Behandling:

Saksnummer	Møtedato	Utvalg
15/25	18.03.2025	Utvalg for plan og samfunn

Detaljregulering Bergsgrav stasjon

Alternativ 1.

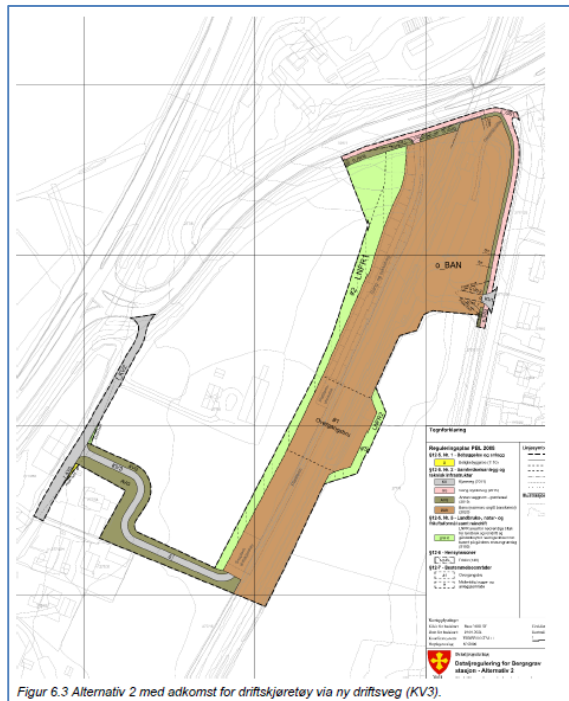
- Alternativ 1: Planlagt gang- og sykkelforbindelse skal benyttes som adkomst for driftskjøretøy. Gang- og sykkelforbindelsen har en totalbredde 3,5 meter inkl. skulder. Vegen har en stigning på 1:20 som tilfredsstiller krav til universell utforming. Alternativet forutsetter at fylkeskommunen gir tillatelse til at driftskjøretøy kan kjøre på eksisterende gang- og sykkelforbindelse langs fv. 72. Gang- og sykkelforbindelsen er i plankartet vist med illustrasjonslinjer.

Alternativ 2 forutsetter driftsadkomst via gang- og sykkelveg, noe som kan gi dårligere trafiksikkerhet for mange trafikanter, men driftstrafikken vil være begrenset, strekningen som rammes er forholdsvis kort og plattformen er kun ment for avvikssituasjoner. Gang- og sykkelveger må uansett driftes med omtrent samme frekvens som plattformen. Det ser ut til at fylkeskommunen har frarådd utvida bruk av dagens driftsavkjørsel ved brua på Fv. 72, og at alternativ 2 følgelig legger opp til at Bane NOR sine driftskjøretøy må kjøre langs G/S-vegen, fra krysset med Valborgvegen.

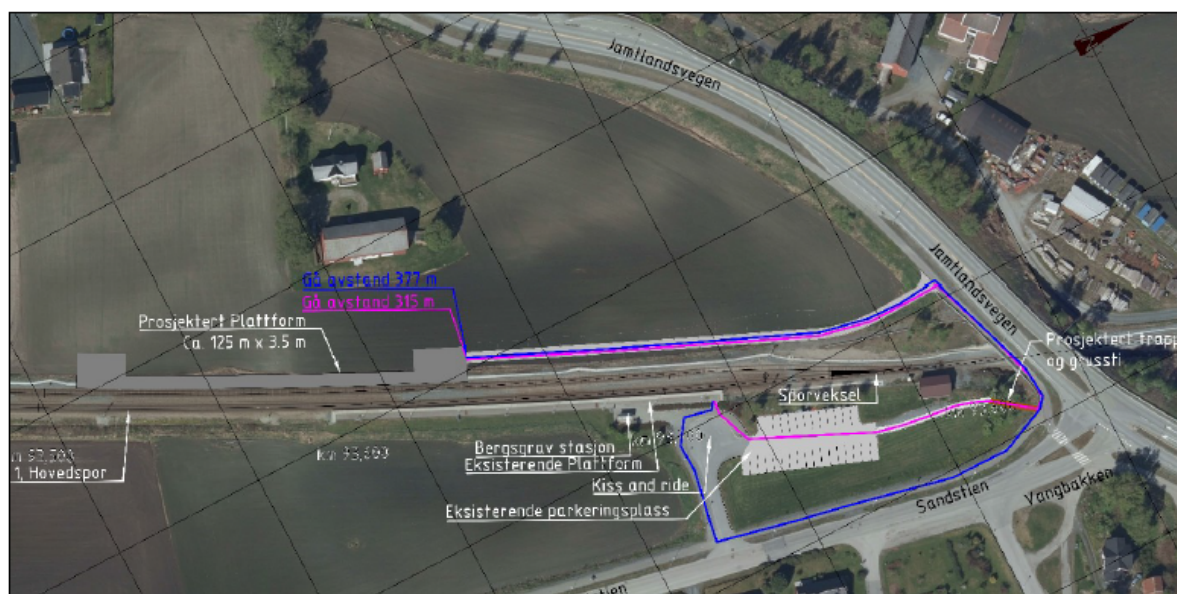
- Alternativ 2: Det etableres en ny driftsveg til plattformen fra Valborgvegen. Vegen er utformet for å ligge i ytterkant av dyrket mark nær matrikkelgrensen. Vegen kobles på plattformen i den sørlige enden. Driftsvegen er dimensjonert etter Normaler for landbruksbilveier klasse 3. Dette gir en samlet vegbredde på 4 m inkludert skulder. I tillegg kommer grøfter/fylling på begge sider. Vegen er planlagt anlagt som grusveg. Det blir en liten økning i trafikk på Valborgvegen.

For alternativ 1 er gang- og sykkelforbindelsen planlagt som adkomst for driftskjøretøy. Mens det i alternativ 2 er behov for å kjøre opp på eksisterende gang- og sykkelveg for å snu når gang- og sykkelforbindelsen til plattformen skal brøytes.

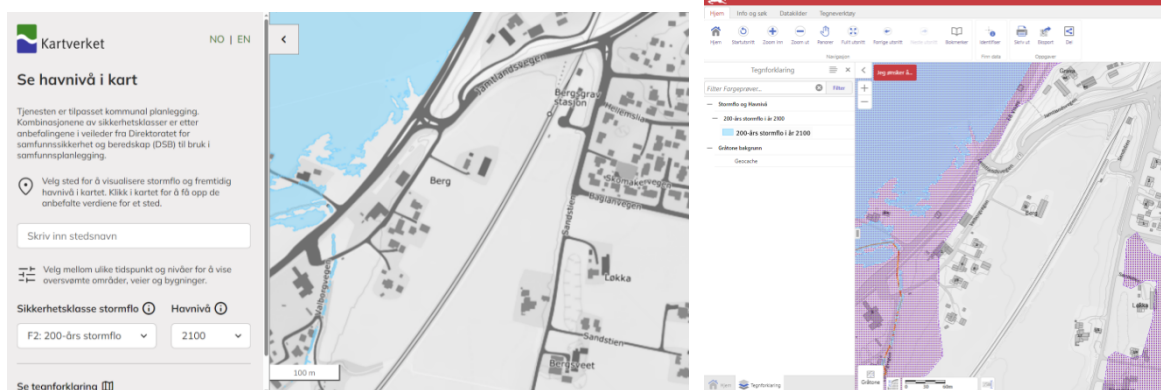
NIRAS har opplyst følgende: *Plandokumentene er oppdatert som følge av resultater fra områdestabilitetsutredningen og miljøteknisk grunnundersøkelse/fagrapport forurenset grunn. Områdestabilitetsutredningen konkluderer med at det ikke vil være fare for at tiltaksområdet utsettes for områdeskred. Det er imidlertid krav til uavhengig kontroll/3. partskontroll. Denne vil være på plass senest innen slutten av april. Dette er det opplyst om i*

planbeskrivelsen og ROS-analysen. Faresonen i plankartene er tatt ut som følge av områdestabilitetsutredningen. ROS analysen og bestemmelsene er oppdatert iht. til funnene i områdestabilitetsutredningen og rapport forurenset grunn. Sistnevnte konkluderer med at det ikke er forurensede masser i området.

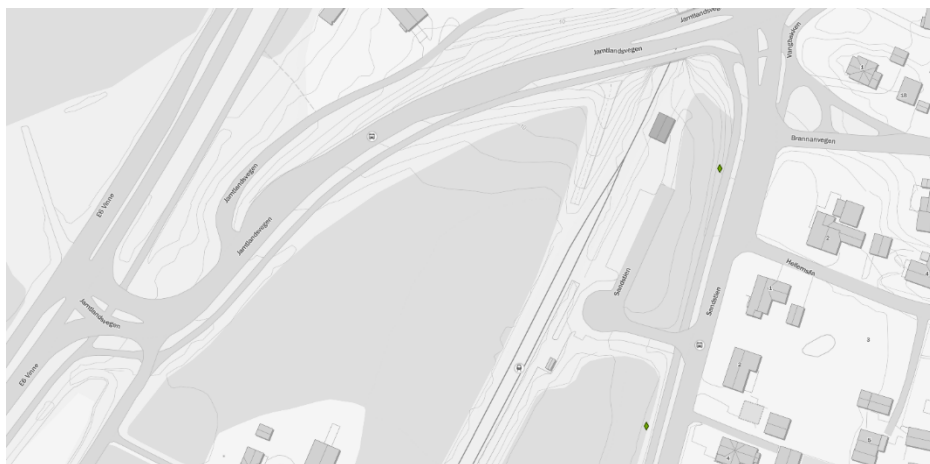
Matjordplanen omtale i punkt 3.6 og 8.1. På begge stedene bør det anføres at matjordplanen som er utarbeidet skal suppleres med de forhold jeg nevnte i mailen i går og godkjennes av kommunen før tiltaket kan iverksettes. Det er en fare for at den planen som er utarbeidet kan oppfattes som godkjent dersom dette ikke anføres. Ellers er jeg tydelige på at alternativ 1 er klart anbefales fra landbruksmyndighetene ettersom det tar minst areal og at adkomsten skjer der det allerede er etablert «sti» på det som også i dag er areal for jernbaneforhold.

- 1) *Prøvegraving for bestemmelse av A- og B-sjikt og klassifisering av matjorda gjennom faktiske jordprøver.*
- 2) *Volumangivelse av matjorda, A- og B-sjikt.*
- 3) *Avtale med grunneiere for anvendelse av matjord til nydyrking eller jordforberedende tiltak på jord av begrenset kvalitet.*

Innspillet ble videreformidlet, og det er foreslått bestemmelse om at matjordplanen må oppdateres før byggestart og godkjennes av kommunen før anleggsarbeidene igangsettes.
